2. OBSERVATIONS DU PUBLIC

Projet HEBMA : Aménagements Hydrauliques et Environnementaux du bassin de la Meuse Amont

Ordonnance N° E20000018/54 du 15/06/2020 – PV de synthèse des observations et réponses de l'EPAMA

Figure 96 : Profil en long de la ligne d'eau à l'amont de la digue - ZDSS Mouzon

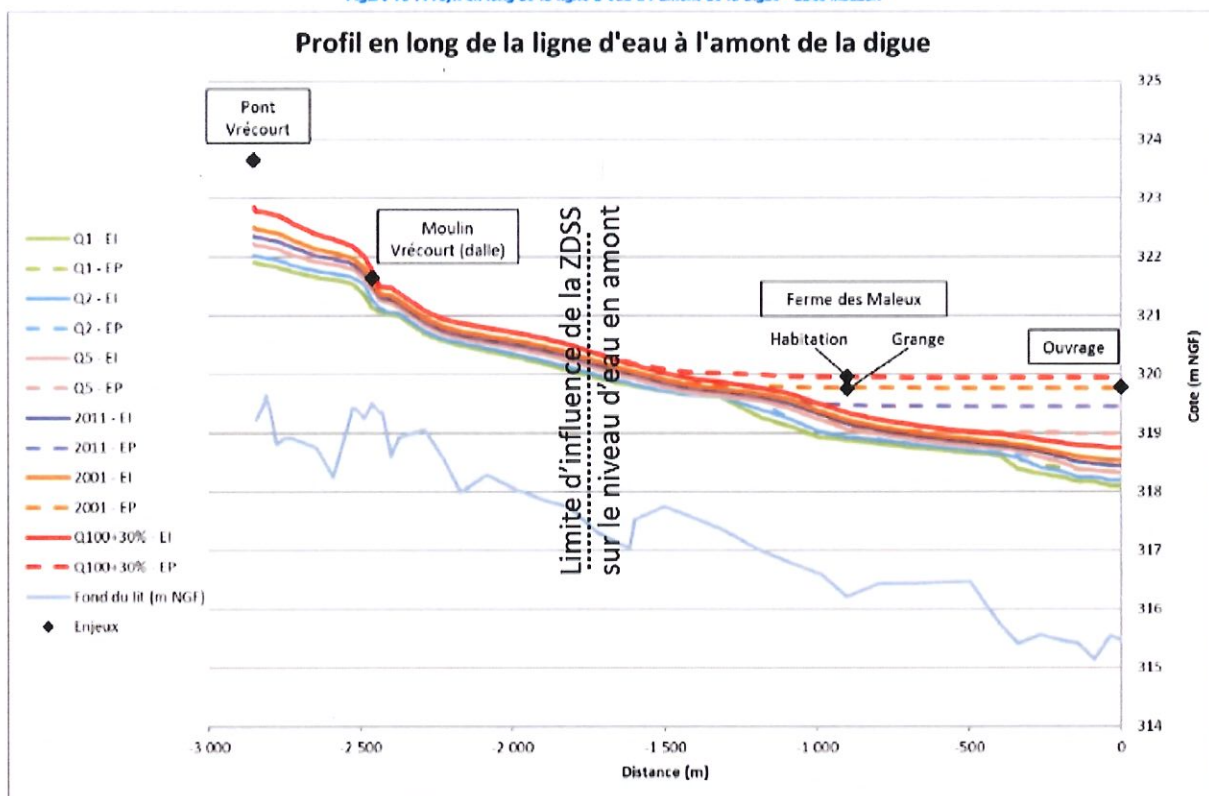
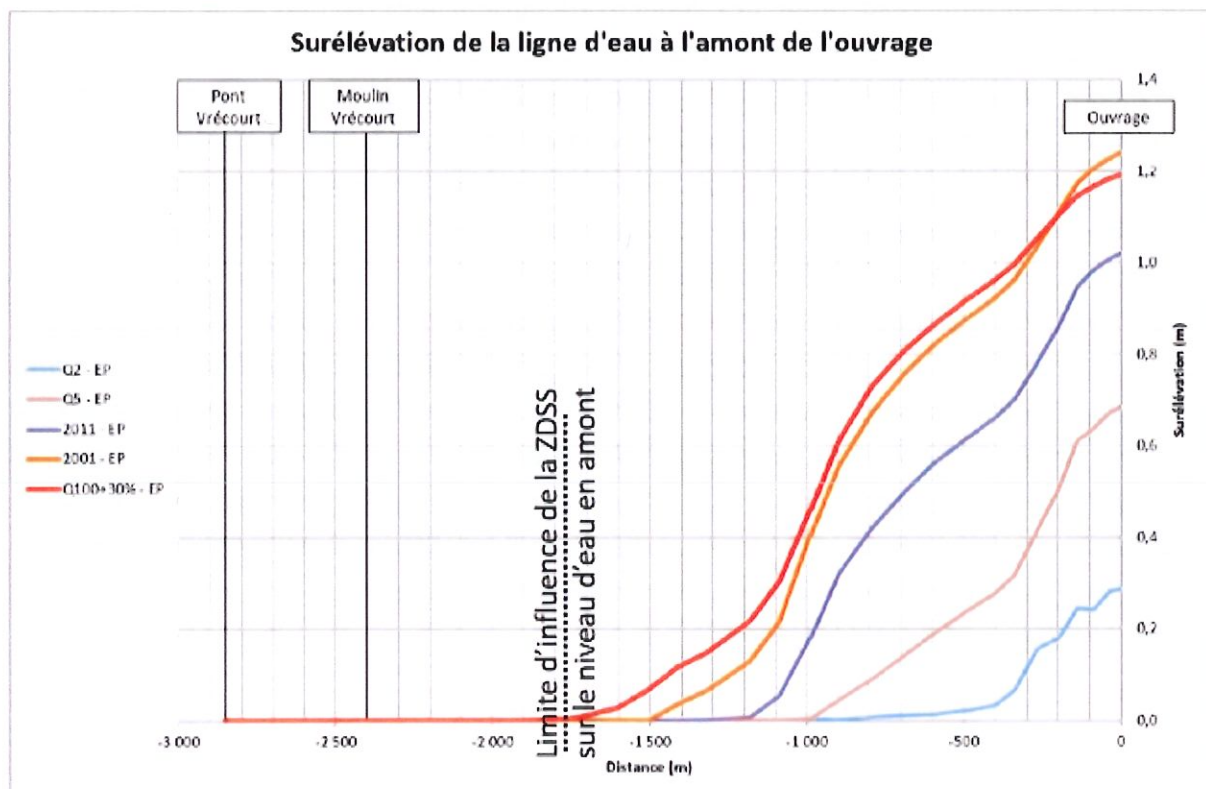
- L'étude d'impact datant de 2016 semble insuffisante au regard de l'article L112-3
- Evaluation des débits à Vrécourt faussée
- 19 ou 28 habitations inondées à Vrécourt
- Les maisons Vallon et ses voisines à Vrécourt sont déclarées non inondables dans le dossier alors même qu'elles subissaient 65 cm d'eau en 2001

- A ce jour le projet soumis à enquête publique n'est pas complet car il ne communique pas les données brutes naturalistes
 - Plans 5D : Les parcelles ZE 0039, ZE0040, ZE0041 ne sont pas totalement dans l'emprise de la DUP, de plus rien ne figure sur les parcelles le long de la Meuse sur le territoire d'Audeloncourt
 - Imprécisions et doutes sur les mesures de cotes NGF à Vrécourt
 - M LECLER Thierry de Vrécourt pense que sa maison et son gîte sont mal identifiés en altimétrie
 - Il est fait référence à la crue de 10 000 ans pour la tenue des digues, mais pas pour l'impact des inondations
- Questions posées à l'EPAMA : Confirmez-vous que ces éléments sont erronés ? Pourquoi ?
- **Réponses de EPAMA-EPTB MEUSE :**

Sur l'altimétrie du gîte de Monsieur Leclerc, même réponse : deux sources différentes nous permettent de garantir l'exactitude des données topographiques. Le gîte ne se situe pas à la même cote que la ZDSS. Même si cela ne se voit pas à l'œil nu (le terrain est très plat), il y a quand même une pente. Et les graphiques des pages G6-121 et 122 le montrent en effet (voir figures 96 et 97 ci-dessous ; NB : "EI" correspond à l'état initial, c'est-à-dire actuel et "EP" correspond à l'état projet, c'est-à-dire avec les aménagements prévus). Les données topographiques montrent que le point juste devant la maison se situe à une altitude de 321,59 m NGF. Cette cote est à comparer avec la cote de la crête de la ZDSS qui est à 319,78 m NGF, donc à 1,81 m en dessous. Enfin, en ce qui concerne l'inondabilité du gîte : d'abord, les arguments qui précèdent et qui sont exposés dans le dossier permettent de garantir que l'inondation n'est pas aggravée par la ZDSS, la maison se situe bien au-dessus de la zone influencée par la ZDSS. Ensuite, à Vrécourt il y a également le décaissement qui permet d'abaisser le niveau d'eau dans les habitations pendant les crues. Par exemple pour la crue de 2001, l'abaissement au niveau du moulin est d'environ 5 cm. Même si cela ne permet pas de le mettre hors d'eau pour cette crue majeure, l'amélioration est quand même intéressante pour les crues plus fréquentes (et donc plus faibles).

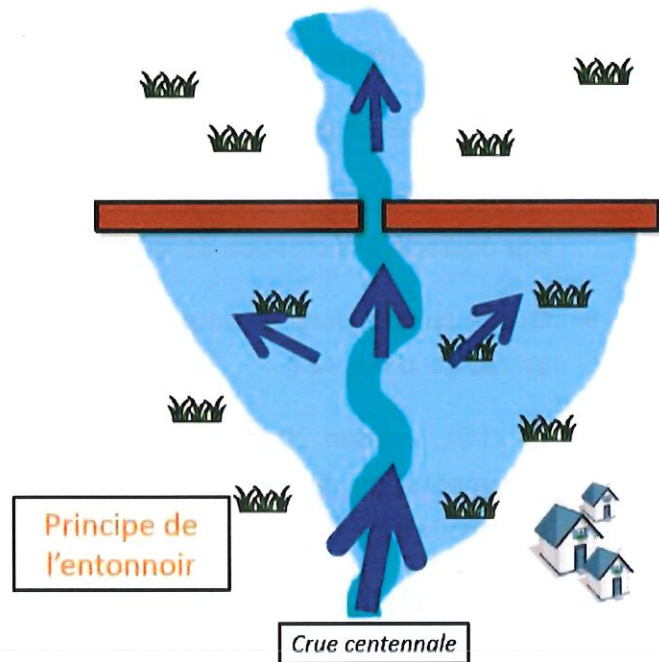
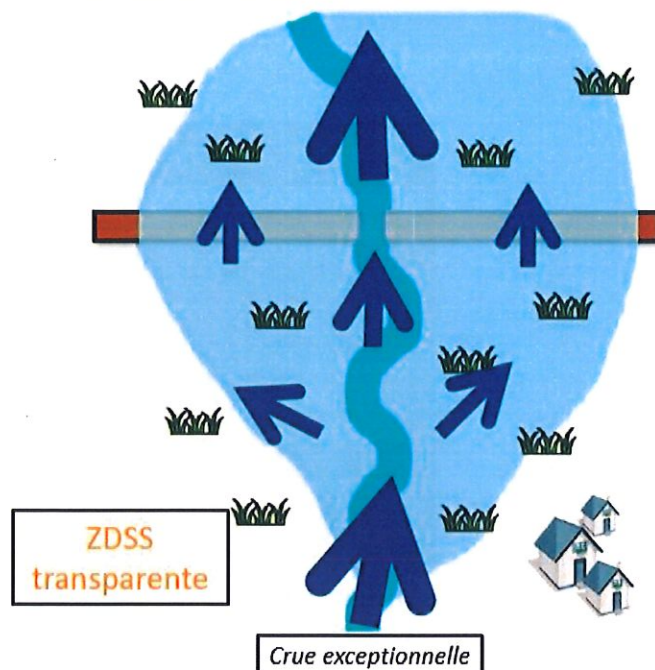
- Prise en compte hauteur d'eau sous les ponts, dégradation suite création ZDSS
 - Quelles précautions pour la mise en place de la structure de la ZDSS
 - Quelle influence des crues exceptionnelles sur les affluents de la Meuse en amont des digues (Flambard) ?

- **Question posée à l'EPAMA : Afin de répondre à ces interventions, pouvez-vous apporter des éléments d'information sur la construction de la ZDSS, son fonctionnement et son comportement en cas de surverse ?**

Le projet prévoit la création de trois zones de sur-stockage (ZDSS) dont le fonctionnement peut être comparé à celui d'un entonnoir. Il est rappelé et illustré ci-après :

Les ouvrages consistent en des élévations de terre de part et d'autre du cours d'eau. Un passage est laissé au niveau du lit mineur du cours d'eau. C'est le pertuis. Il laisse passer l'eau en toute circonstance, jusqu'à un débit maximum, défini par les modélisations et l'objectif de protection à l'aval.

En cas de crue, le débit du cours d'eau atteint le débit maximal autorisé par le pertuis. L'eau se répand dans le lit majeur de la rivière, en amont de l'ouvrage. On appelle cette aire « zone de sur-inondation » car les terres sont naturellement inondables à l'état actuel. La présence de l'ouvrage vient accentuer le phénomène actuellement observable en période de crue.

En cas de crue exceptionnelle, dépassant la crue pour laquelle l'ouvrage est dimensionné, l'eau stockée en amont surverse sur toute la longueur de la surélévation. L'ouvrage a en effet la même altitude sur toute la longueur de sa crête. Il est dimensionné, conçu et construit afin de résister à ce déversement.

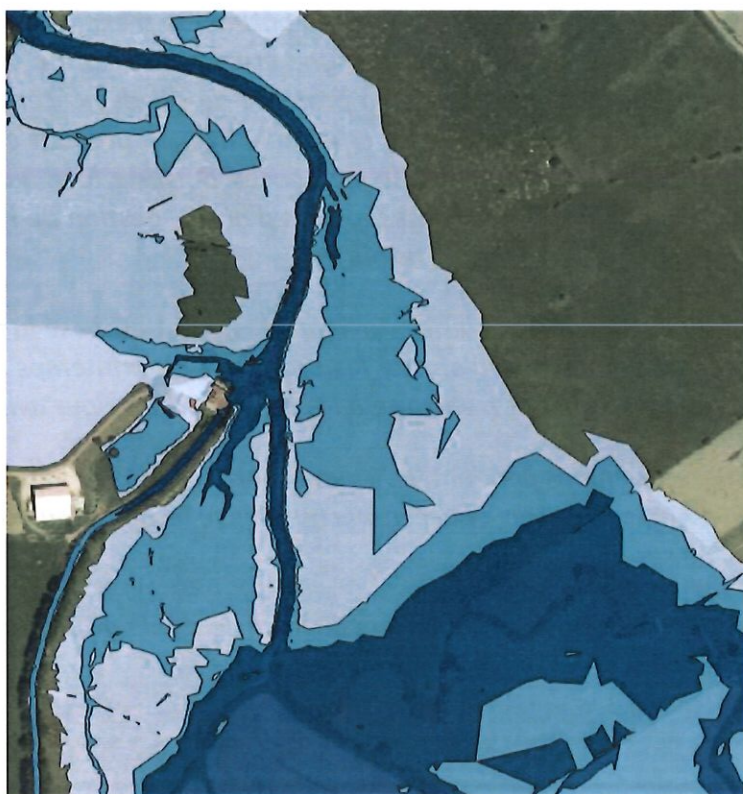
- Les propriétaires du moulin d'Offrécourt s'interrogent à divers titres :
Ordonnance N° E20000018/54 du 15/06/2020 – PV de synthèse des observations et réponses de l'EPAMA

Concernant la question de la modification des écoulements dans le bief du moulin qui possède un droit d'eau : le projet prévoit la mise en place d'un ouvrage de type dalot, dont les dimensions ont justement été déterminées de façon à respecter le droit d'eau tout en limitant le débit de fuite en crue.

Concernant l'augmentation des débits en crue dans ce bief, le projet prévoit l'aménagement du déversoir afin de tenir compte de ces modifications (largeur : 17,5 m).
